Fra: Henriette Fagerberg Erichsen <hfe@advokatsamfundet.dk>
Sendt: 21. august 2019 10:10
Til: MST Nordjylland postkasse
Emne: Svar fra Advokatsamfundet - Høring af bekendtgørelse om udpegning af drikkevandsressourcer 2019 - høringsfrist 23.09.19 (MST-022-00453) (Sagsnr.: 2019 - 3)

Titel: Høring af bekendtgørelse om udpegning af drikkevandsressourcer 2019 - høringsfrist 23.09.19 (MST-022-00453)

Figur 1 Vejrup Vandværks indvindingsopland. Det udgåede opland er det sydligste.

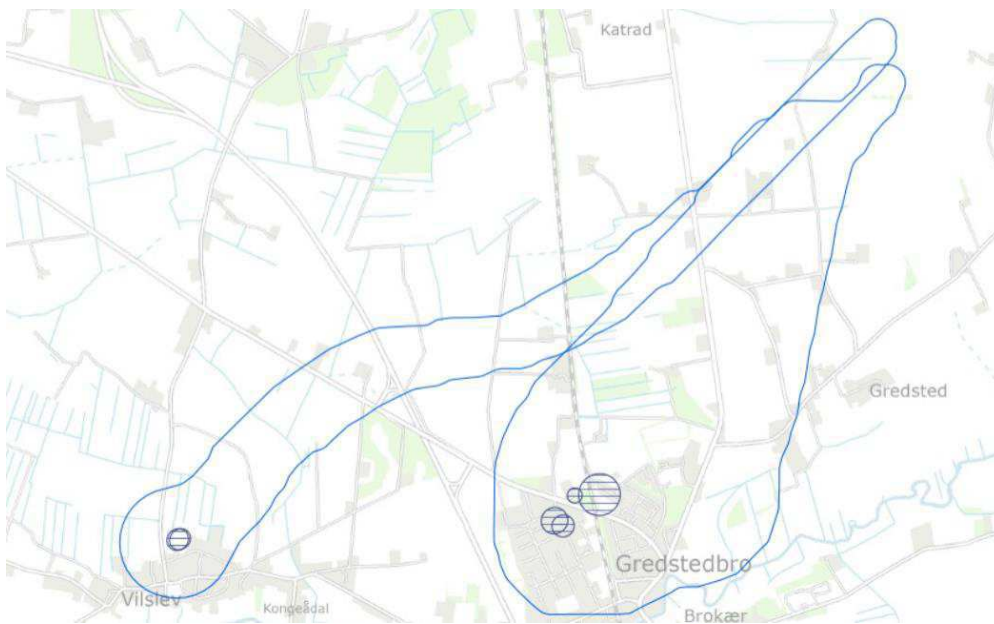
Vejrup Vandværk (JUP ID 50186)

I høringsudkastet fremgår både det nyberegnete indvindingsopland samt det tidligere nu udgående indvindingsopland. Det udgåede indvindingsopland er det todelte indvindingsopland. Dette bør fjernes, idet boringen som dette er udpeget for, er sløjfet.

Kort 2. Kortudsnit fra kommunens kortsystem (MAPINFO). På kortet ses indvindingsoplandet til NFS: Hjulby Bro Vandværk (hvor en del af indvindingsoplandet med 3 borer ligger uden for OSD), NFS: Skovparkens Vandværk og Aunslev Vandværk.

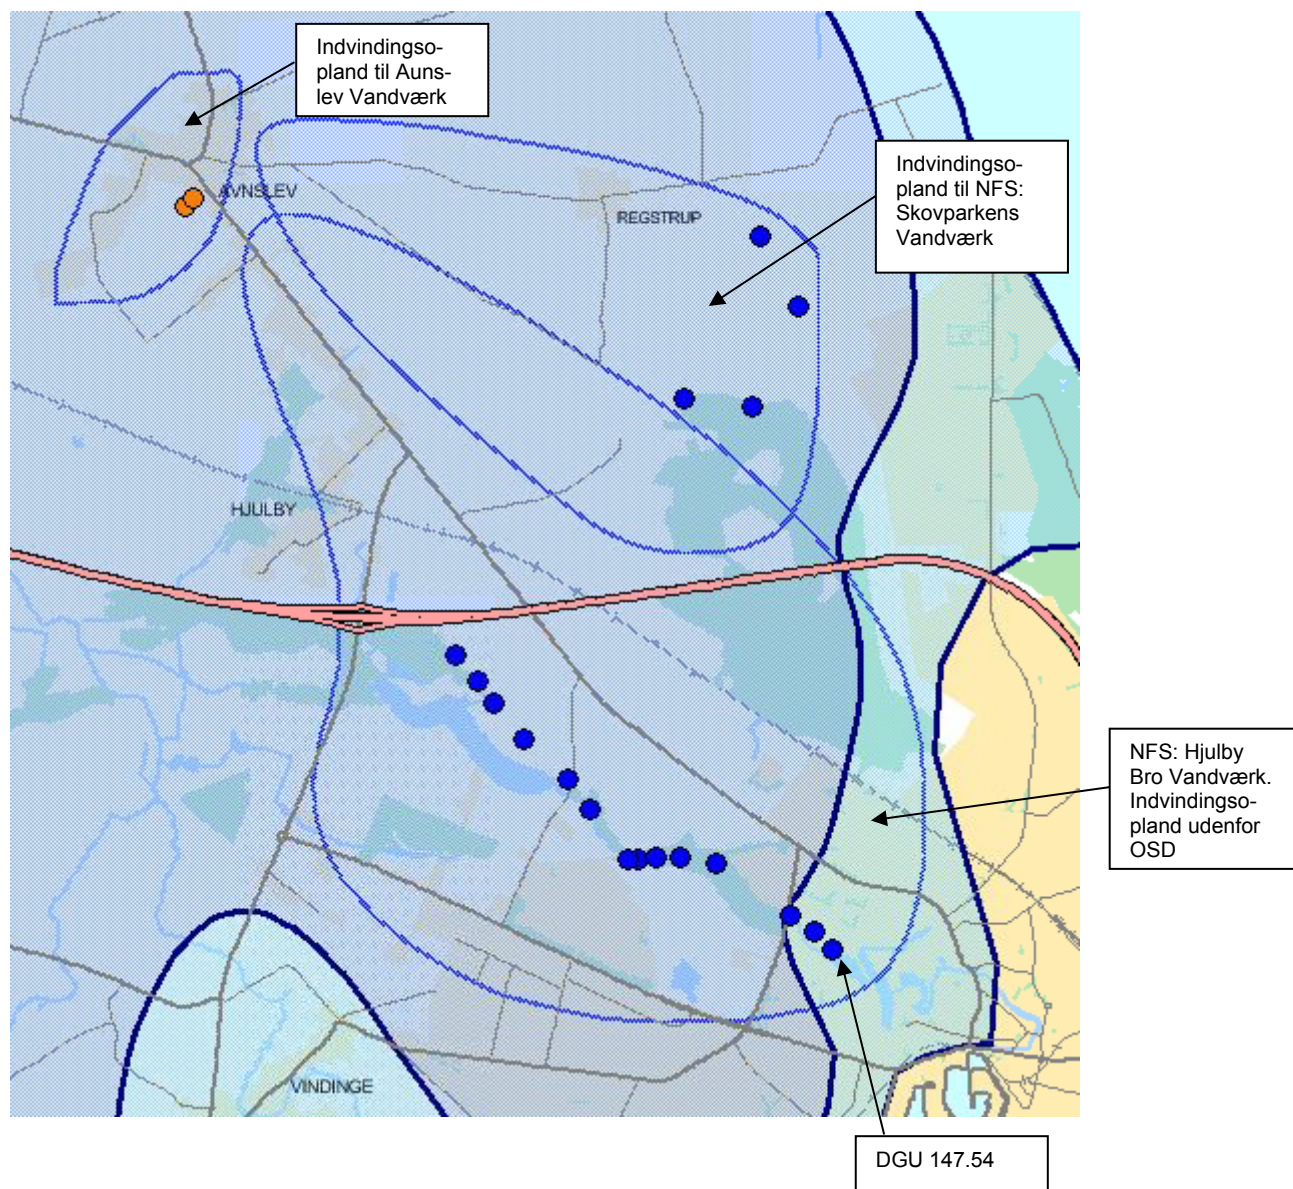
1) Indvindingsoplandene til 2 af kommunens vandværker findes i denne udgave af miljøgis kun under fanebladet kortlægningsindmeldinger. Det er NFS: Hjulby Bro Vandværk (anlægsid 81725), hvor en del af indvindingsoplandet ligger uden for OSD (se kort næste side) og NFS: Skovparkens Vandværk (anlægsid 81733). Det "gamle" indvindingsopland til Aunslev Vandværk (anlægsid 81734) er medtaget i denne udgave af Miljøgis, mens det "nye" indvindingsopland ses under fanebladet kortlægningsindmeldinger. Kommunen har i juli 2016 sendt Gis-filer over de nyeste beregnede indvindingsoplande til daværende SVANA via Geocloud og har anmodet SVANA om at overføre indvindingsoplandene til miljøgis samt tillige udvide den østlige del af indvindingsoplandet for NFS: Hjulby Bro Vandværk, idet der til indvindingsoplandet ikke er medtaget en 300 m zone omkring DGU 147.54, som det er praksis ved nyere kortlægninger (Indsatsplanen med de 3 vandværker er fra 2006).

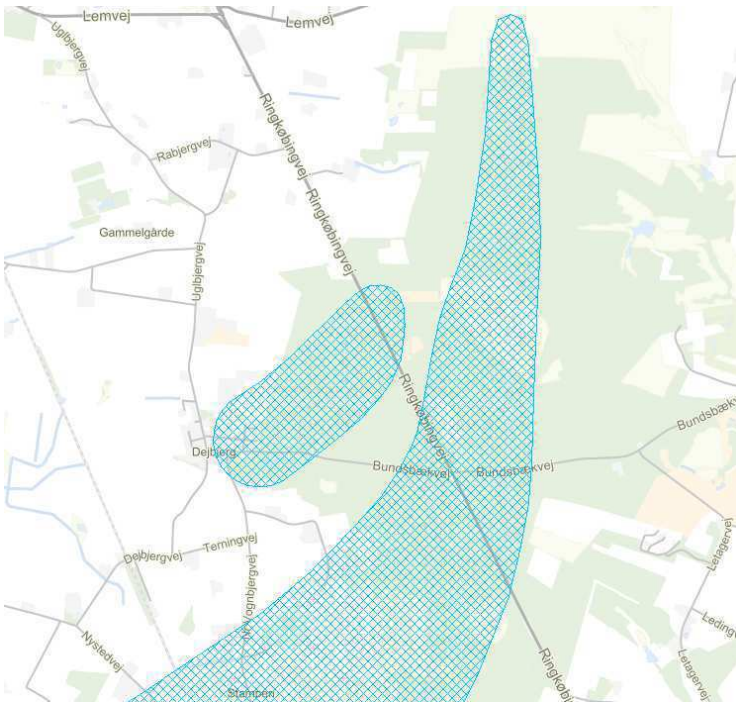
Dejbjerg mangler både på pdf'en og på kortet i Miljøgis, den må være blevet fjernet ved en fejl. Den ligger ved "halen" af Stauning vandværks indvindingsopland. Se kort herunder.

Indvindingsopland optegnet af Alectia

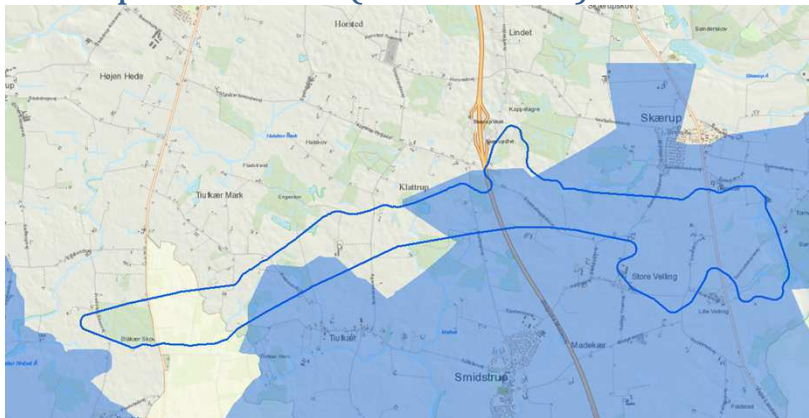
Vejle Kommune har i 2016 meldt ind via Geocloud, at der skal optegnes et indvindingsopland til Børkop Vandværk (Tudsmosen) (se vedlagte bilag). Vejle Kommune fik i 2012 Alectia til at optegne et nyt indvindingsopland, fordi Børkop Vandværk havde etableret endnu en boring på kildepladsen. På dette tidspunkt var det endnu ikke afklaret, hvilken myndighed, der skulle optegne indvindingsoplandene. Efterfølgende har Vejle Kommune indmeldt dette til styrelsen for at få indvindingsoplandet udpeget. En del af det indvindingsopland, Alectia har optegnet ligger uden for OSD. Alectia har i øvrigt også optegnet et indvindingsopland for Børkop Vandværk (Børkop Skov), som Vejle Kommune har indmeldt via Geocloud i 2016. Dette indvindingsopland ligger dog inden for OSD.

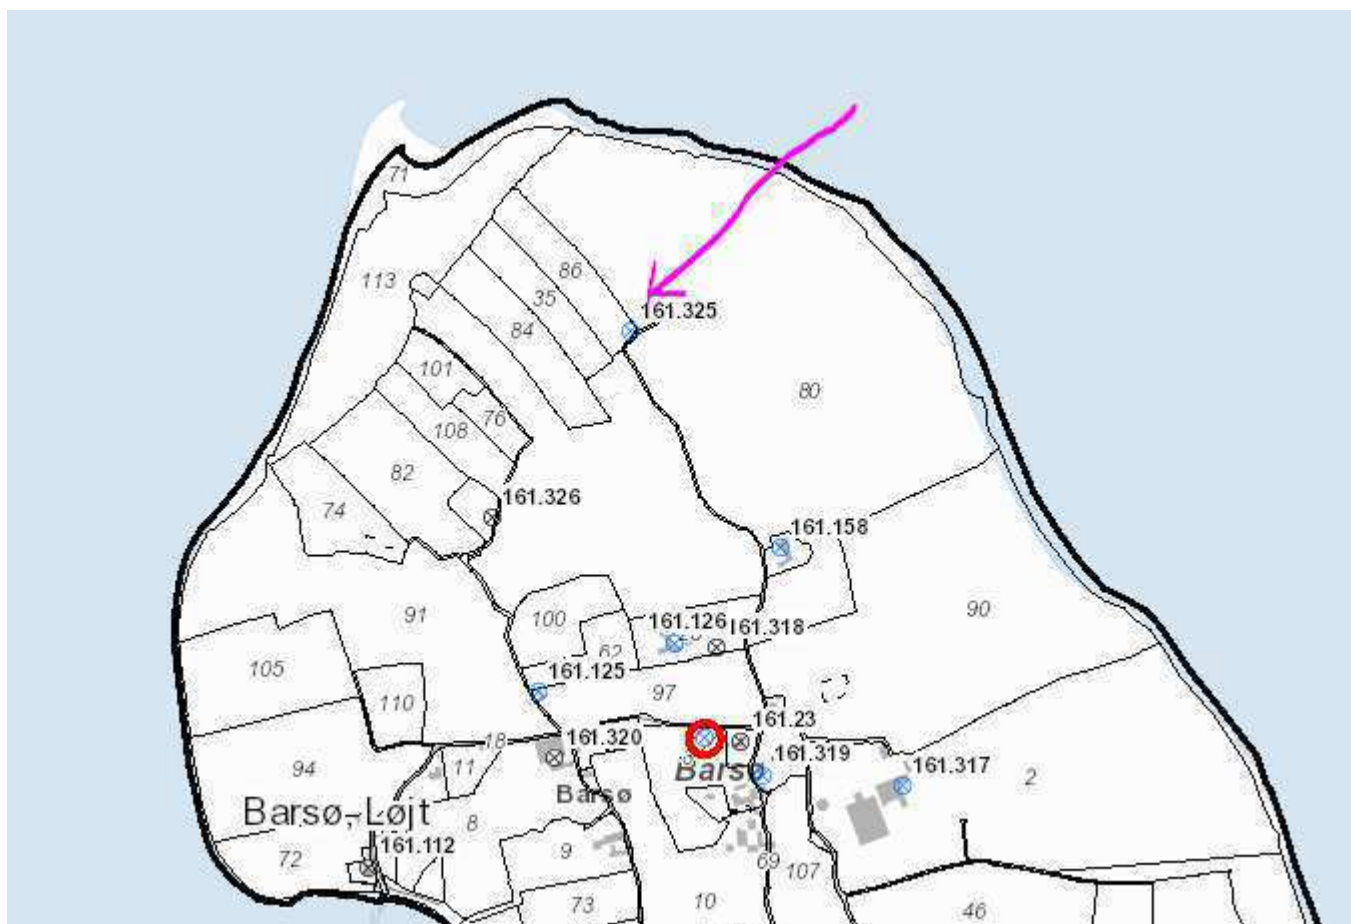
- 2) I forhold til **Bilag 5 – Boringsnære beskyttelsesområder** så mangler der at blive udpeget et BNBO for Barsø Vandværks anden indvindingsboring, beliggende på den nordlige del af øen (DGU-nr.: 161.325, se nedenfor).

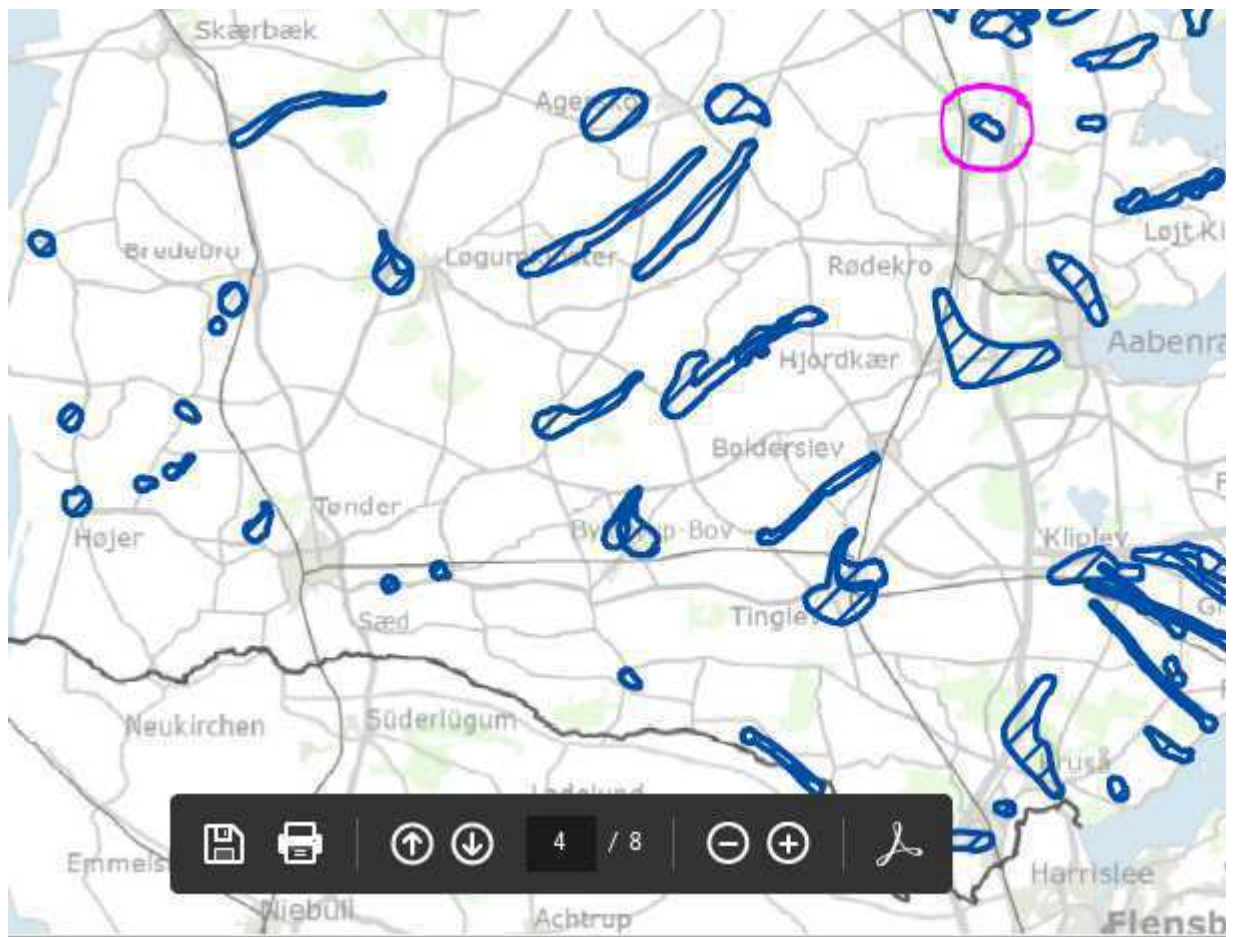
- 3) I forhold til **Bilag 2 – Indvindingsoplande uden for OSD, kort over Sydjylland, side 4** skal indvindingsoplandet for Andelsselskabet Øster Løgum Vandværk (anlægs-ID: 117623) udgå, da vandværket blev nedlagt i 2012. Det udpegede indvindingsopland er delvist beliggende uden for OSD (se lyslilla ring nedenfor).
